NDCの核燃料物質使用変更許可申請について
(事業所全施設における周辺監視区域境界の線量)
(燃料実験施設における1F燃料デブリの水素爆発)

2022年3月

MHI原子力研究開発株式会社

1-2.事業所全施設における周辺監視区域境界の線量について (再評価の結果)

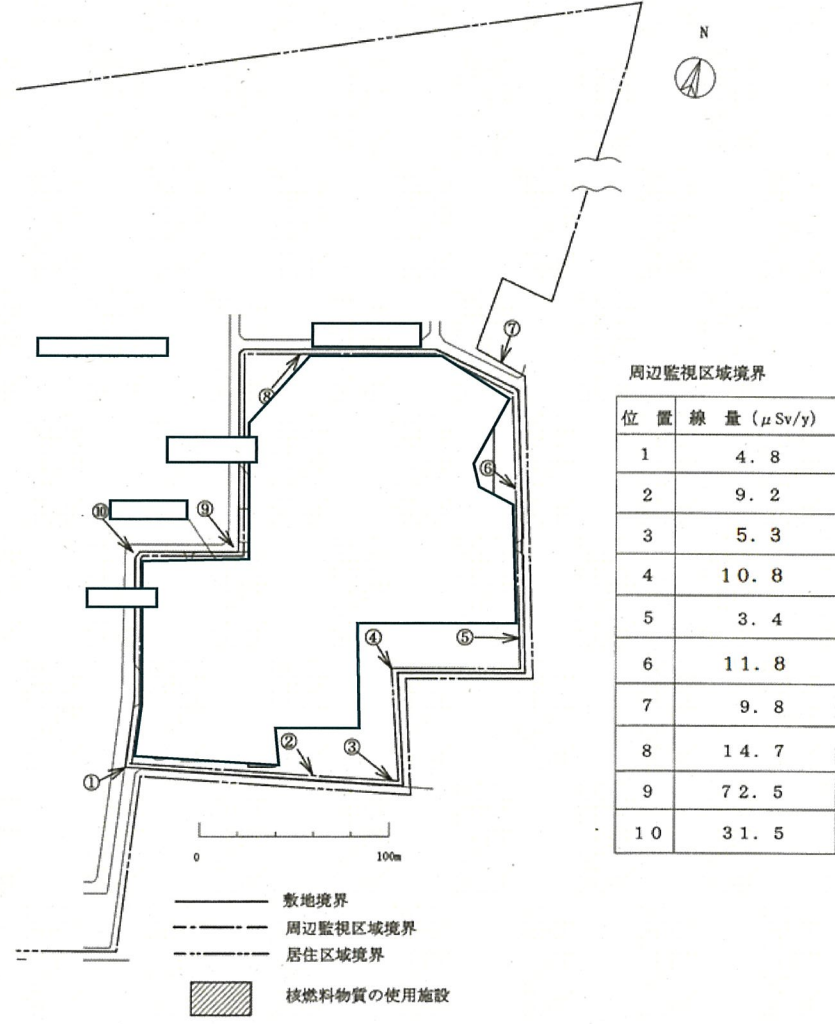
②確認の結果、申請書に記載された事業所全施設における周辺監視区域境界の線量については、過去に実施した固体廃棄施設の共用に伴う、A棟の固体廃棄物保管能力の削減による周辺監視区域の線量の減少が反映されていなかったため、今回新たにA棟の固体廃棄施設からの線量を除いた評価を実施した。

変更前

変更後
